UNE-EN 60601-1-2:2002/A1

Equipos electromédicos

Norma colateral: Compatibilidad electromagnética

Esta 1^a modificación complementa y modifica a la Norma UNE-EN 60601-1-2:2002.

Figura 201 – Instrucciones para completar la tabla 201 para los EQUIPOS y SISTEMAS de la Norma CISPR 11 (véase el apartado 6.8.3.201 a) 3))

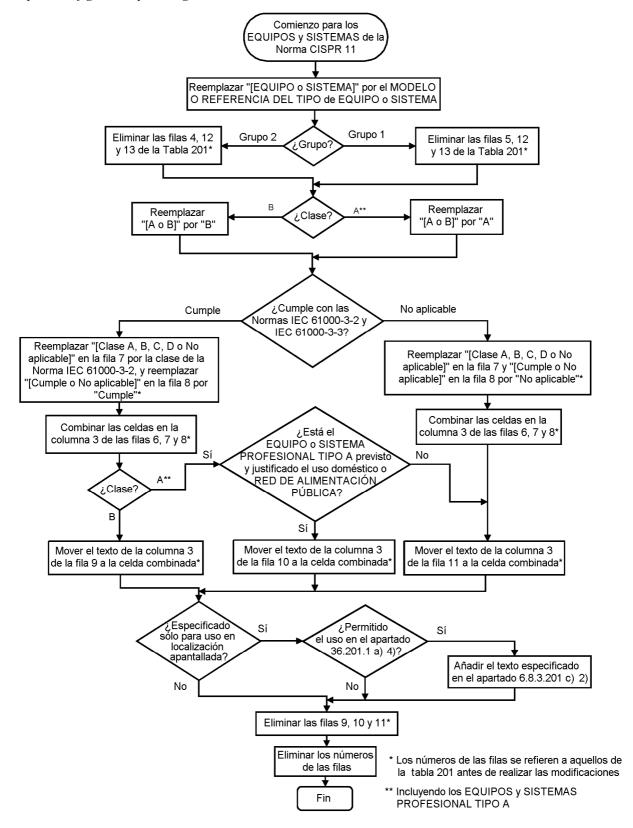
Reemplazar la figura 201 por la siguiente:

*3) Tabla 201, con las modificaciones especificadas ^{1), 2)}. El diagrama de flujo de la figura 201 es el requisito paso a paso de modo gráfico para completar la tabla 201 para los EQUIPOS y SISTEMAS de la Norma CISPR 11. El diagrama de flujo de la figura 202 es el requisito paso a paso de modo gráfico para completar la tabla 201 para los EQUIPOS de las Normas CISPR 14 y CISPR 15.

Figura 202 – Instrucciones para completar la tabla 201 para los EQUIPOS de las Normas CISPR 14 y CISPR 15 (véase el apartado 6.8.3.201 a) 3))

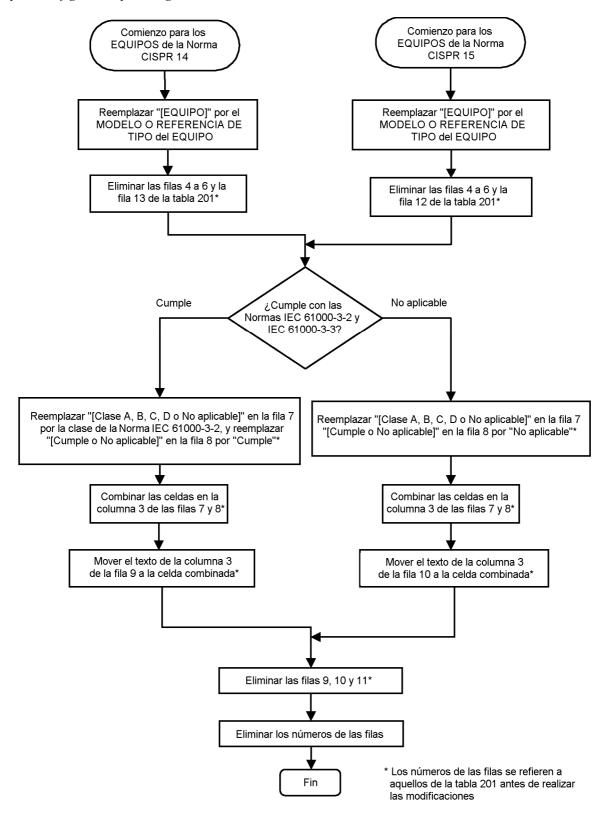
Reemplazar la figura 202 por la siguiente:

Figura HHH.1 – Procedimiento para la determinación si el equipo no electromédico usado en un SISTEMA está exento de los requisitos de ensayo de CEM de esta norma (véanse los apartados 3.201.4 y 36.202.1 d))

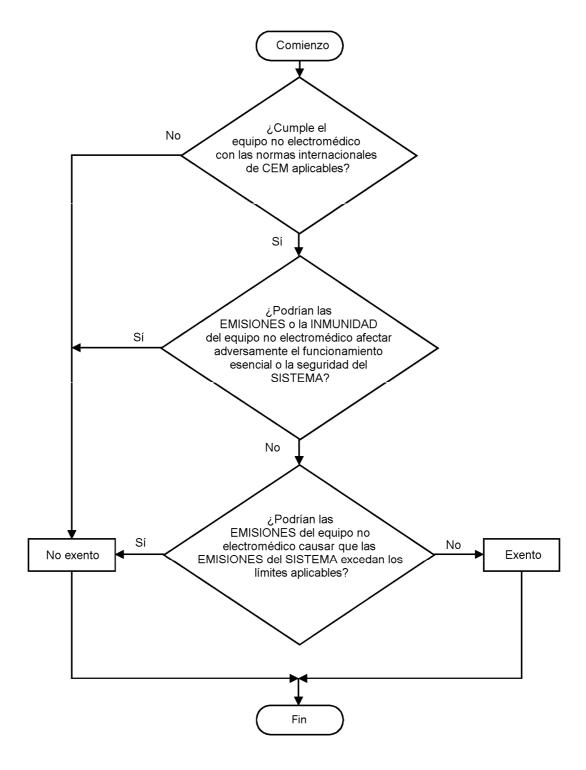
Añadir los siguientes anexos informativos:

El diagrama de flujo de la figura HHH.1 es un procedimiento gráfico paso a paso para la determinación de si el equipo no electromédico usado en un SISTEMA está exento de los requisitos de ensayo de CEM de esta norma. La determinación es como sigue:

- si el equipo no electromédico no cumple con las normas internacionales de CEM aplicables, no está exento de los requisitos de ensayo de CEM de esta norma.

- si el equipo no electromédico no cumple con las normas internacionales de CEM aplicables pero sus EMISIONES o INMUNIDAD podrían afectar adversamente el funcionamiento esencial o la seguridad del SISTEMA, no está exento de los requisitos de ensayo de CEM de esta norma.

- si el equipo no electromédico no cumple con las normas internacionales de CEM aplicables, sus EMISIONES o INMUNIDAD no podrían afectar adversamente el funcionamiento esencial o la seguridad del SISTEMA pero sus EMISIONES podrían causar que las EMISIONES del SISTEMA excedan los límites aplicables, no está exento de los requisitos de ensayo de CEM de esta norma.

- si el equipo no electromédico no cumple con las normas internacionales de CEM aplicables, sus EMISIONES o INMUNIDAD no podrían afectar adversamente el funcionamiento esencial o la seguridad del SISTEMA y sus EMISIONES no podrían causar que las EMISIONES del SISTEMA excedan los límites aplicables, está exento de los requisitos de ensayo de CEM de esta norma.
